En relació amb la revisió del “**PROJECTE DE DESVIAMENT DE SERVEIS AL CARRER TEULADA AFECTATS PER LES OBRES DE REHABILITACIÓ ENERGÈTICA DE L'EDIFICI SITUAT AL CARRER Alfons el Magnànim 44 DE BARCELONA**” corresponent al codi del Natura **ACT25-00003**, redactat per PROIDO CONSULTORS, SL al febrer del 2025, amb un termini d'execució de 3 mesos, **un PEC de 119.954,12€, IVA inclòs**, el promotor del qual és INSTITUT MUNICIPAL D'URBANISME (IMU), hem d'informar del següent:

Tècnic del departament de Coordinació
d'Obres a l'Espai Públic

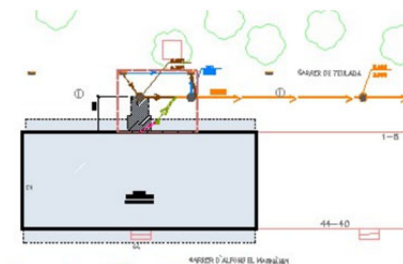
- Servei afectat. Clavegueram. Execució d'un pou fora de l'àmbit afectat per l'ascensor.

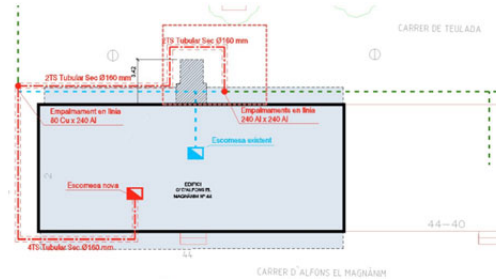
- Servei afectat. Mitja Tensió. Desviament de MT (2TS Tubular Sec Ø160mm).

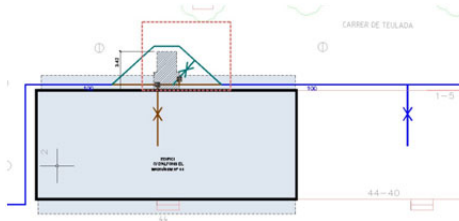
- Servei afectat. Xarxa d'aigua potable. Desviament canonada Ø100 mm.
